Ons kenmerk 11092025-4
Uw kenmerk Z/25/3875418
Datum 11 september 2025
Bijlage(n) Tekening: 6060889
Pagina 1/3

Onderwerp Politieadvies

Gelet op artikel 24 van het Besluit Administratieve Bepalingen inzake het Wegverkeer adviseer ik u over het voorgenomen verkeersbesluit welke op 2 september 2025 door mij is ontvangen. Over de in dit verkeersbesluit genoemde maatregelen en de daarbij behorende situatietekeningen, over het **instellen** van **diverse verkeersmaatregelen** in de **Lammenschansdriehoek** te **Leiden**, vond overleg plaats tussen de wegbeheerder en de adviseur van de politie-eenheid Den Haag.

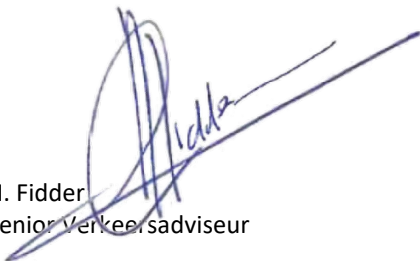
Het **RVV bord E07** mag evenwijdig aan de weg worden geplaatst.
De politie adviseert om witte kruismarkering in de betreffende parkeervakken aan te brengen.
Dit om de attentiewaarde te verhogen en het oneigenlijk gebruik van deze parkeervakken tegen te gaan. Ook kan in de betreffende parkeervakken een pictogramtegels (laden en lossen) worden aangebracht.
